Ref: Contrato. No. GGC-151-2023. "INTERVENTORÍA PARA EL MANTENIMIENTO DE INFRAESTRUCTURA FÍSICA DE LAS OFICINAS LOCALES ICA SECCIONAL CHOCÓ."

Asunto: Cumplimiento compromiso reunión ficha técnica canales. Contrato No. GC-180-2023 OBJETO: "MANTENIMIENTO DE LA INFRAESTRUCTURA FÍSICA DE LAS OFICINAS LOCALES ICA SECCIONAL CHOCÓ"

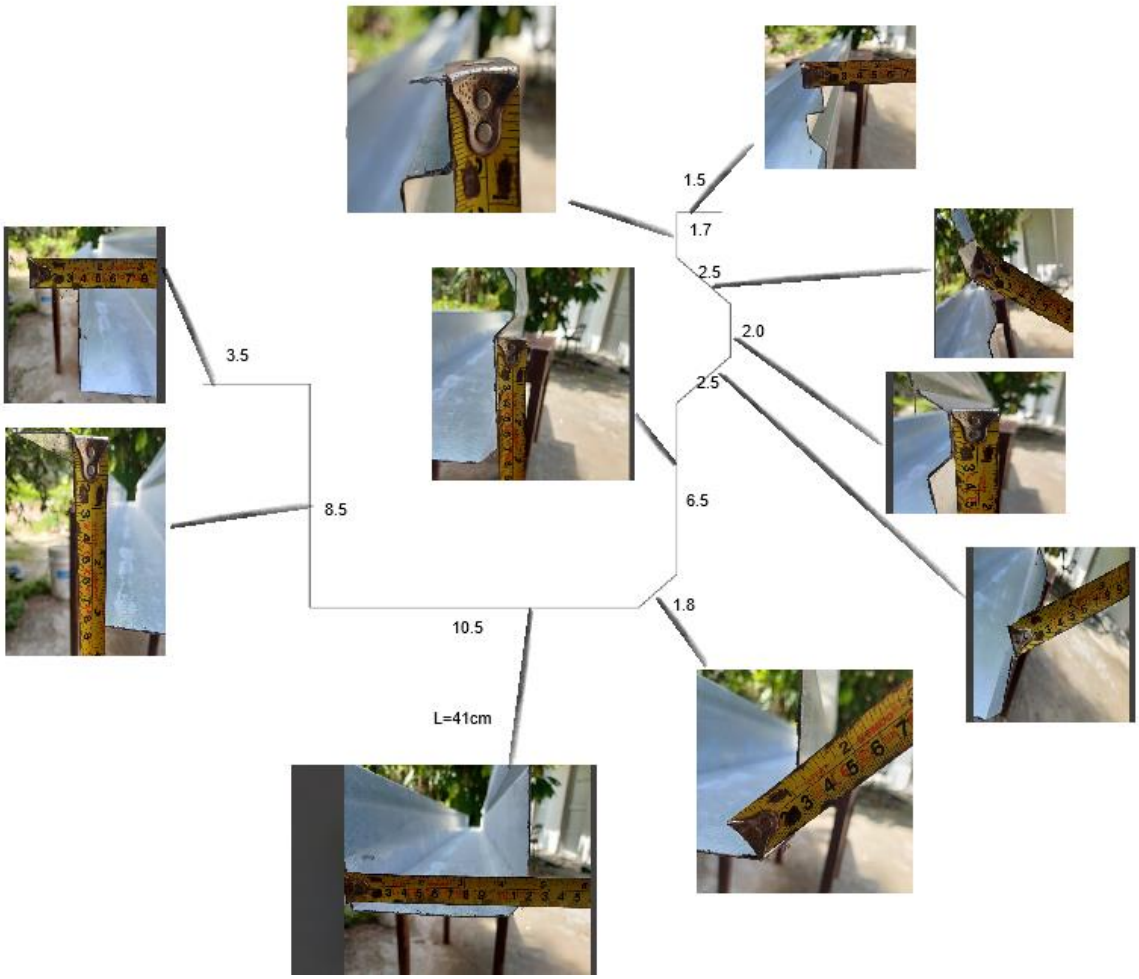
- Como primera medida se reviso el tema de las especificaciones técnicas en las cuales el contratista alega que los desarrollos que se presentan aquí no corresponden a lo que se enuncia en la ficha, es decir que las medidas son menores a lo expuesto (en este caso 50cm), ante lo cual la interventoría revisa uno por uno los tipos de perfiles presentados encontrando que únicamente en uno de ellos (ALA-50) el desarrollo es de 45 cm, en los dos restante corresponde como tal a los 50cm, con esto se le explica que no obstante esto, la especificación del presupuesto es clara en que se pide un desarrollo de 50cm.
